УКАЗАНИЯ

ОБ ИЗМЕНЕНИИ ПРИНЦИПАЛЬНОЙ СХЕМЫ ВКЛЮЧЕНИЯ РЕЛЕ ЧСБ, ЧСФ В АЛЬБОМЕ ТУ-8, ТОМ I, ЛИСТ 5I

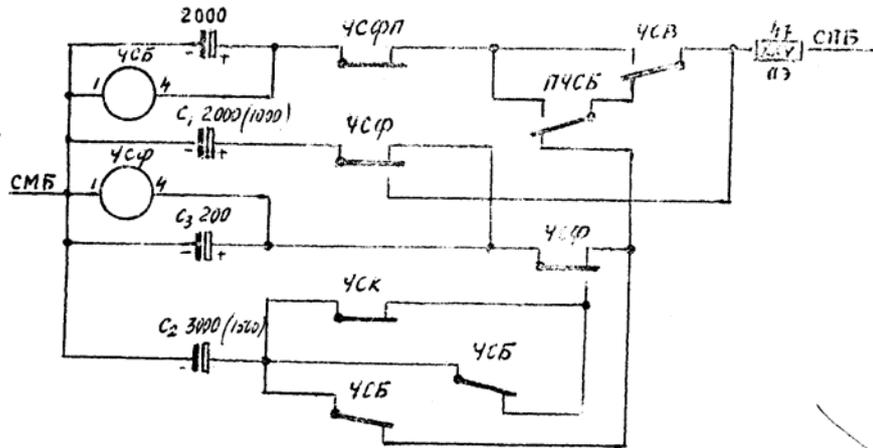
В типовых решениях 50I-0-12 "Автоматическая установка маршрутов на линейных станциях и постах примыкания ТУ-8, том I, инв. № 68I, с целью улучшения схемы многократного перевода стрелок и сокращения количества включаемых резисторов предлагается схему реле ЧСБ, ЧСФ, помещенную на листе 5I, откорректировать по нижеприведенной схеме.
